Re: Dossier RDÉ R-4334-2026. Cause tarifaire 2026-2027 d'Énergir.  
Volet Principal.

***Demande de renseignement no.2 à Énergir par le Regroupement pour la transition,  
l'innovation et l'efficacité énergétiques (RTIEÉ).***

**RÉGIE DE L'ÉNERGIE**  
**DOSSIER R-4334-2026 – CAUSE TARIFAIRE 2026-2027 D'ÉNERGIR**  
**Volet Principal**

**DEMANDE DE RENSEIGNEMENTS NO. 2 À ÉNERGIR**  
**PAR**  
**LE REGROUPEMENT POUR LA TRANSITION,**  
**L'INNOVATION ET L'EFFICACITÉ ÉNERGÉTIQUES (RTIÉÉ)**

**Graphique 15**  
**Historique et projection de la consommation de GSR**  
**par les utilités gazières aux États-Unis**  
2019 à 2030, Bcf

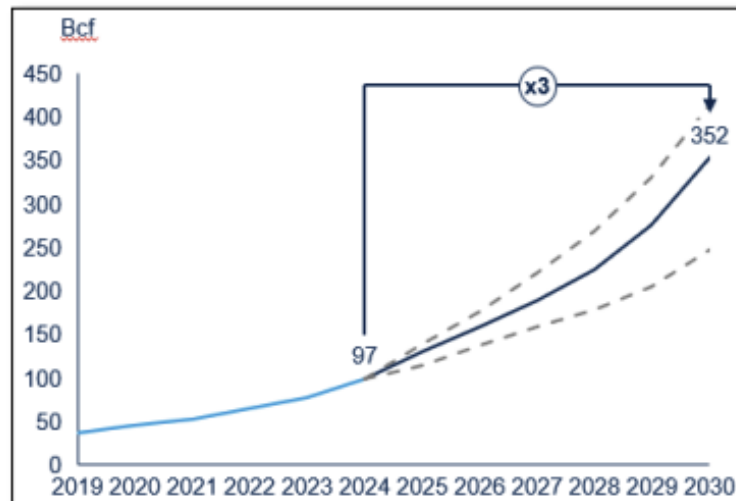
**2.5.1** À la référence i), Énergir indique que la Californie et le Québec disposent de cadres réglementaires similaires en matière de distribution de GSR, ce qui se traduit par une demande réglementaire structurante. Énergir souligne notamment que la Californie impose aux distributeurs un seuil de 12 % de GSR dans leur approvisionnement d'ici 2030.

Toutefois, la référence ii) indique que le Projet de règlement du gouvernement du Québec reporte l'atteinte du seuil global de 10 % de GSR de 2030 à 2032, réduit les seuils réglementaires applicables en 2028-2029 et 2029-2030, tout en introduisant de nouvelles obligations visant certains segments de clientèle ainsi que les nouveaux raccordements.

Le RTIÉE souhaite mieux comprendre dans quelle mesure ces modifications affectent la comparaison effectuée par Énergir entre les cadres réglementaires québécois et californien. À la lumière du Projet de règlement présenté à la référence ii), Énergir considère-t-elle toujours que les cadres réglementaires du Québec et de la Californie demeurent comparables? Veuillez justifier votre réponse.
